# 改善箇所説明図

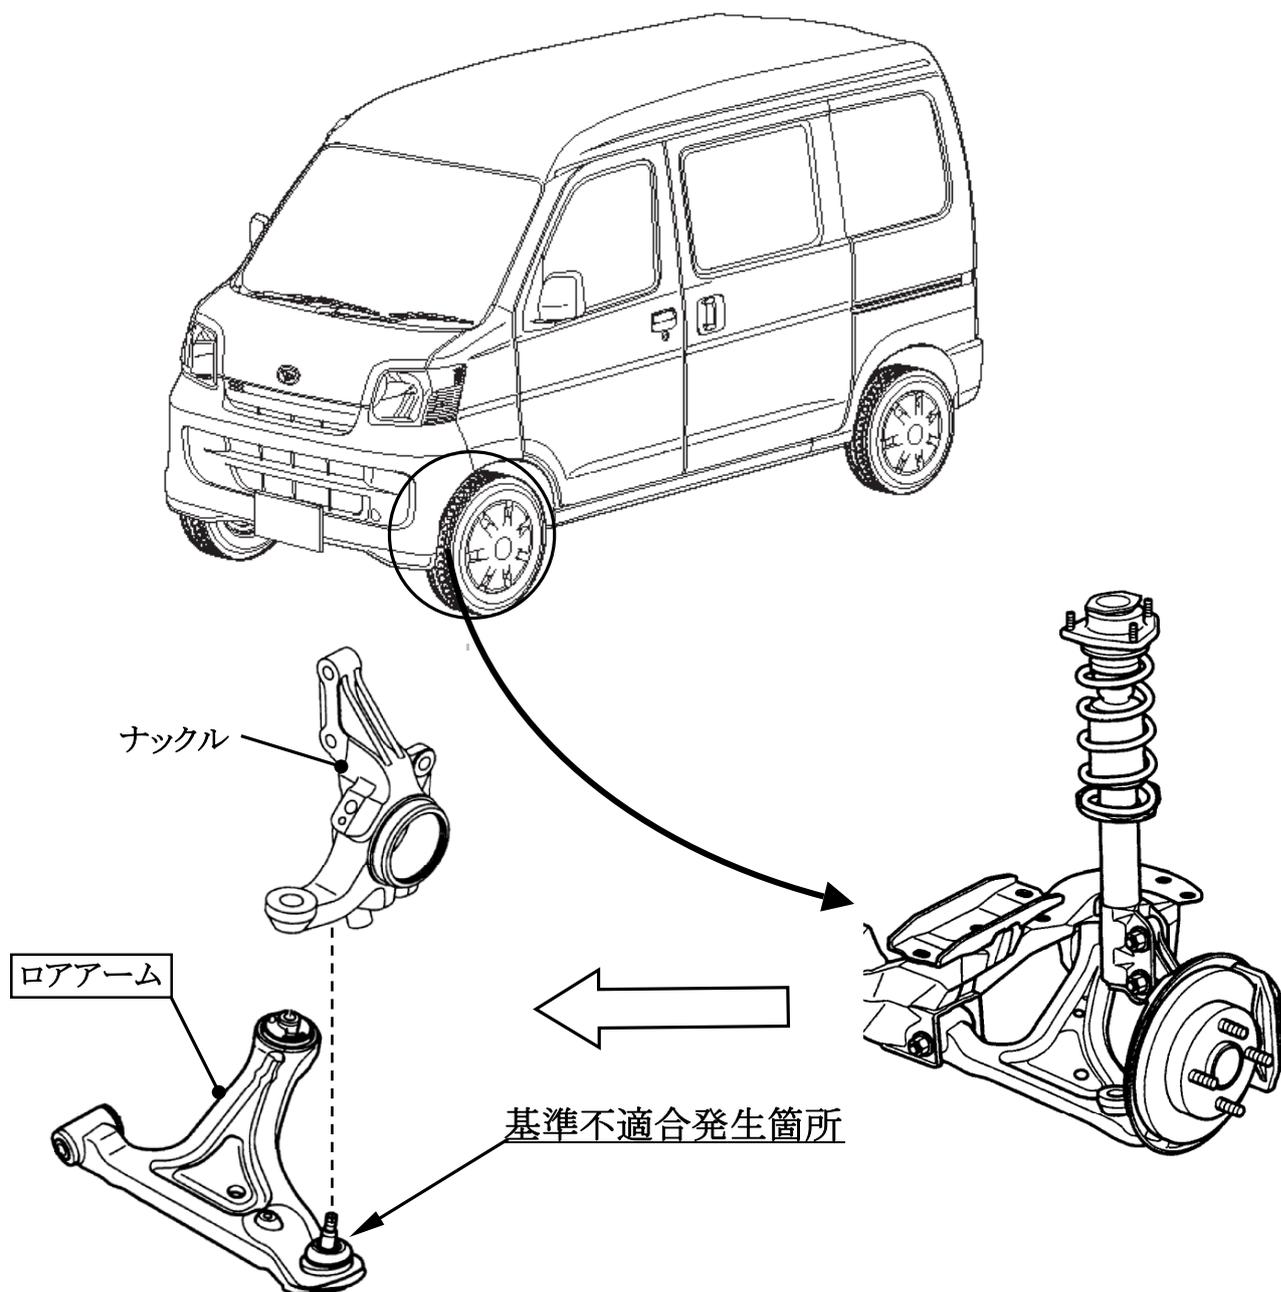
前輪緩衝装置のロアアームにおいて、ナックル連結部のかしめが不足しているものがある。そのため、縁石等に衝突した場合、ロアアームからナックル連結部が外れて走行不能になるおそれがある。

全車両、ロアアームを点検し、かしめが不足しているものは良品と交換する。

識別： エンジンルーム内車台番号打刻位置の車両右側に黄色ペイントを塗布する。
